# RIQUALIFICAZIONE A 380 kV DELL'ELETTRODOTTO "CASSANO - RIC. OVEST BRESCIA" NELLA TRATTA COMPRESA TRA LE CITTÀ DI CASSANO D'ADDA E CHIARI ED OPERE CONNESSE

# Manufatti all'interno dell'Area di Prima Approssimazione Report fotografico

Storia delle revisioni						
Rev. 01	del 01/10/2018	Aggiornamento al fine dell'ottemperanza delle prescrizioni del DEC VIA in merito al manufatto n.8				
Rev. 00	Del 30/10/2013	Prima emissione

#### 8 Manufatto 8

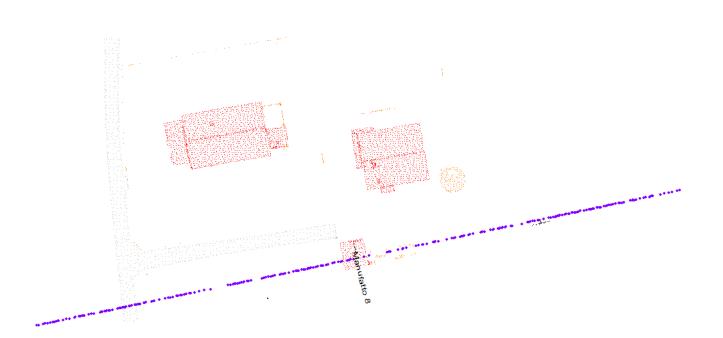
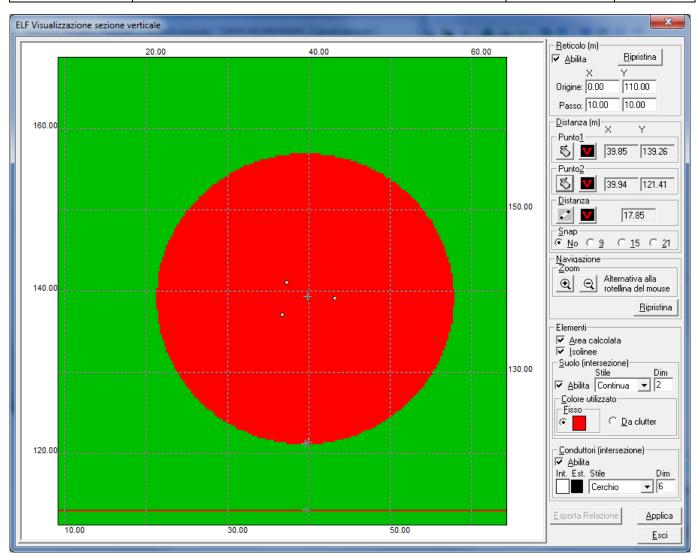
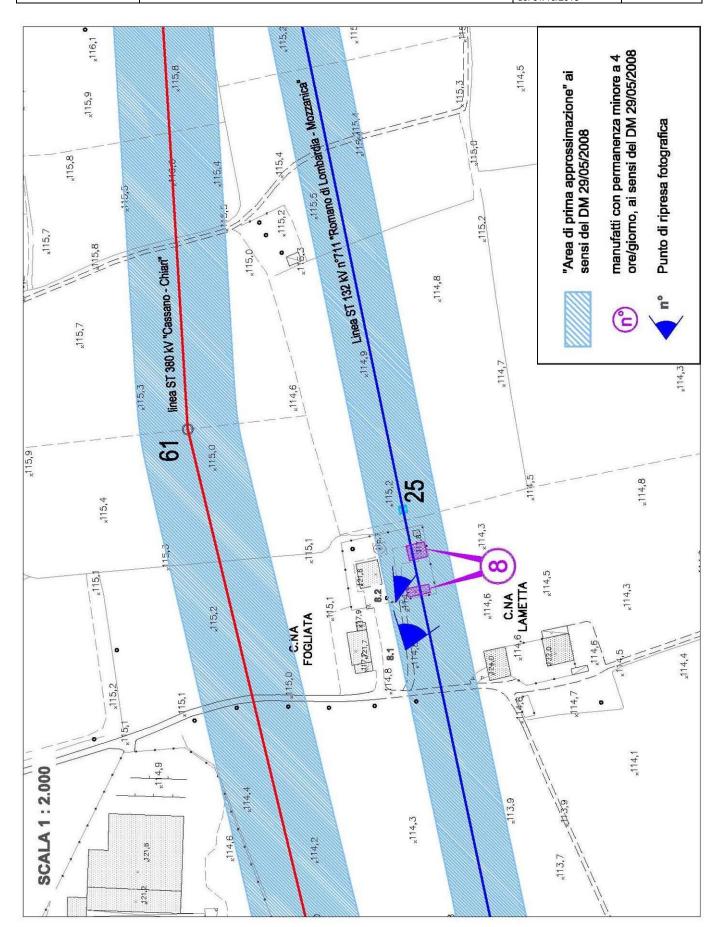
A seguito delle richieste di chiarimento da parte della commissione VIA sulla natura del manufatto indentificato come Manufatto n.8, si ritiene utile precisare che la costruzione, di accertata natura <u>abusiva</u>, pur trovandosi all'interno della DPA si trova comunque al di fuori della fascia dei 3µT.

La fascia dei 3µT arriva a una distanza verticale dal conduttore mezzano pari a meno di 18m. Il recettore si trova a una distanza superiore a 19m

Essendo il manufatto al di fuori della fascia si ritiene che non siano dovuti ulteriori approfondimenti sulla natura del manufatto.
